Dotyczy: Postępowania o udzielenie zamówienia publicznego pn: Przebudowa torowiska tramwajowego w ciągu ulicy Toruńskiej w Bydgoszczy w systemie zaprojektuj i wybuduj – nr sprawy 038/2019

Treść odpowiedzi na wnioski Wykonawców wraz ze **zmianą nr 1** zamieszczone na platformie zakupowej www.platformazakupowa.pl w miejscu udostępnienia SIWZ w dniu 26.11.2019 r.

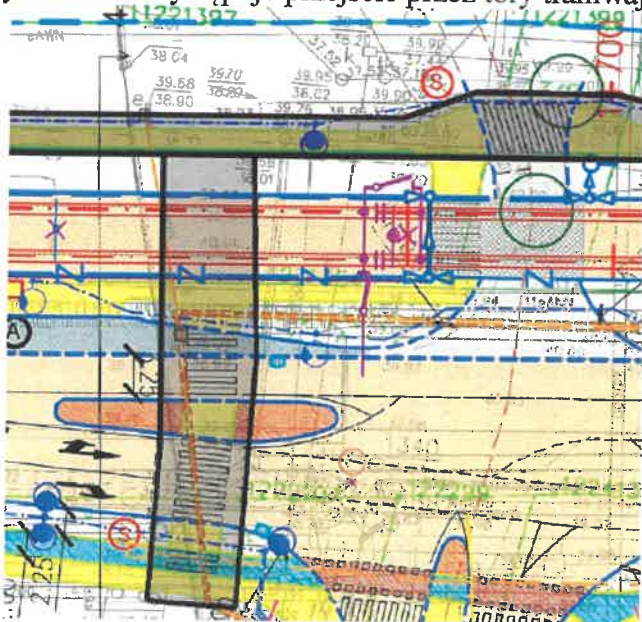
2. W Załączniku nr 3 - zakres układu drogowego - Rysunek 3_3_Zakres układu drogowego przeznaczonego do realizacji zaznaczono przejście dla pieszych w km 1+666. W koncepcji projektowej - Rysunek 4.02.04_Plan sytuacyjny, który stanowi m.in. określenie zakresu torowego w tym km nie występuje przejście przez tory tramwajowe.

Prosimy o wyjaśnienie i precyzyjne określenie zakresu drogowego i torowego do realizacji.

ODPOWIEDŹ: Zamawiający dołącza do dokumentacji zaktualizowany załącznik nr 3.3 do OPZ. Zakres układu drogowego opisanego w pytaniu przedstawia zakres zaciemniony na szaro. Należy wykonać przejście dla pieszych przez torowisko przy zjeździe i przesunięte przejście dla pieszych w rejonie projektowanej zatoki autobusowej (przejścia należy wykonać dowiązując się do istniejącego układu drogowego – w miarę możliwości uwzględnić planowany układ, by w przyszłości przebudowywać jak najmniejszy fragment infrastruktury

drogowej w tym miejscu). Chodnik po południowej stronie należy dowiązać do istniejącego chodnika przy rurociągu.
